# 日本原子力発電株式会社敦賀発電所の 敷地内破砕帯の評価について (その2)

平成27年3月25日

原子力規制委員会  
敦賀発電所敷地内破砕帯の  
調査に関する有識者会合

図17 K断層の連続性について

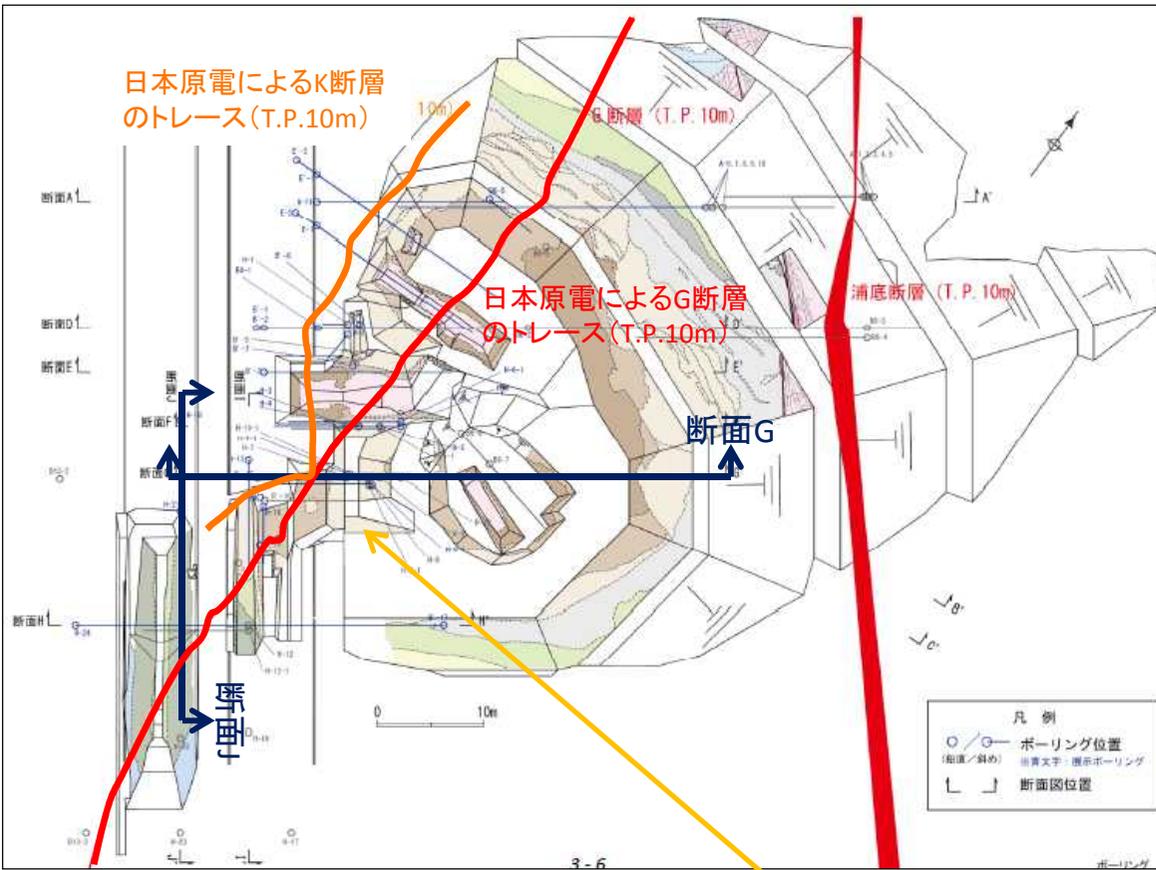
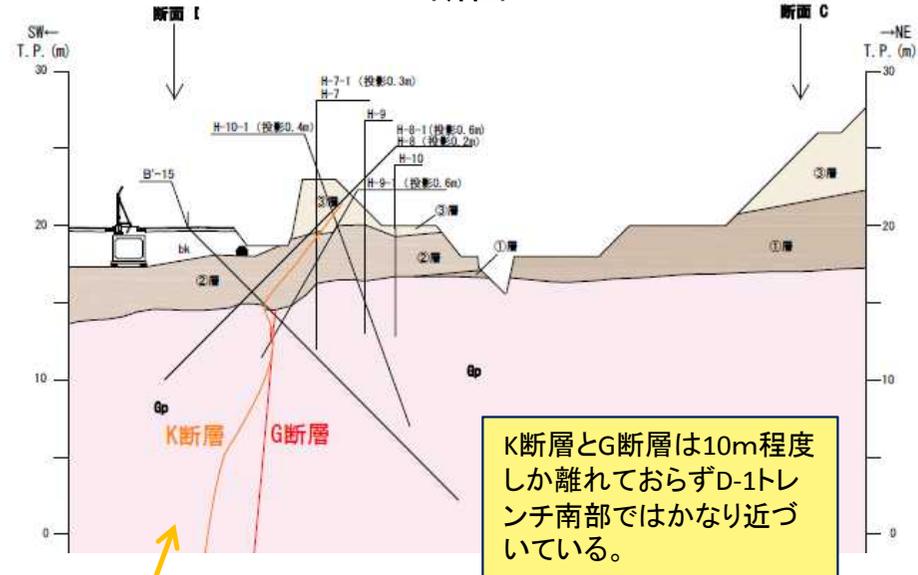
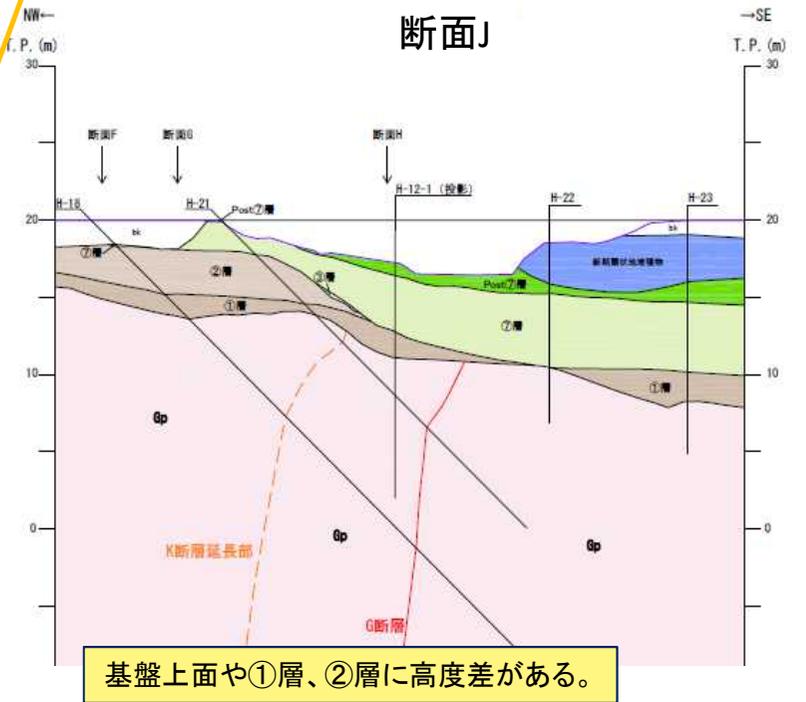
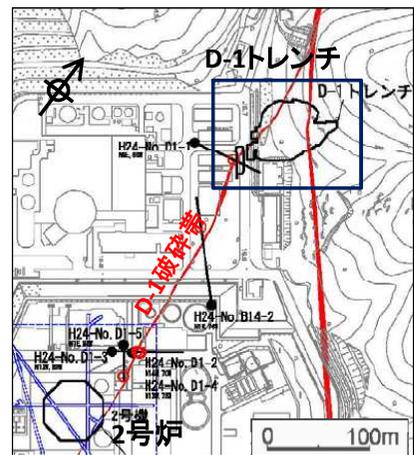
ボーリング調査に基づく断面図では、基盤上面や①層、②層に高度差があるが、それが断層変位によるものではないという十分なデータが示されていない【図17】。

K断層は著しく屈曲している。また、ほぼN-S方向の走向をもつK断層が、西側ピットや1-1ピットにおいてNNW-SSEないしNW-SE走向に変わるとされているが、当該箇所から南方へ分岐するN-S～NNE-SSW走向の断層は、いずれのピットにおいても③層や①層などの第四系に変位を与えていない。これらから、有識者会合は、K断層は1つの断層面のみに沿って整然と変位しているタイプの断層ではなく、様々な方向をもつ複数の破碎帯を変位が乗り継いでいる可能性があると考えます。また、ボーリング調査に基づく断面図ではK断層とG断層は10m程度しか離れておらずD-1トレンチ南部ではかなり近づいており、K断層は屈曲しつつも南方でまた元の走向に戻るといった状況も見られる。さらに、新たに示されたボーリングデータ等は、従来、東方へそれると説明されていたK断層が、より南方まで続いていることを示している【図17】。

K断層とG断層は10m程度しか離れておらずD-1トレンチ南部ではかなり近づいている。

基盤上面や①層、②層に高度差がある。

K断層は著しく屈曲していることから、1つの断層面に沿って整然と変位しているタイプではなく、様々な方向をもつ複数の破碎帯を変位が乗り継いでいる可能性がある。

K断層がD-1トレンチ南方において基盤上面及びその上位の堆積物を変位・変形させている可能性を否定することはできず、南方へ連続している可能性も否定できない。
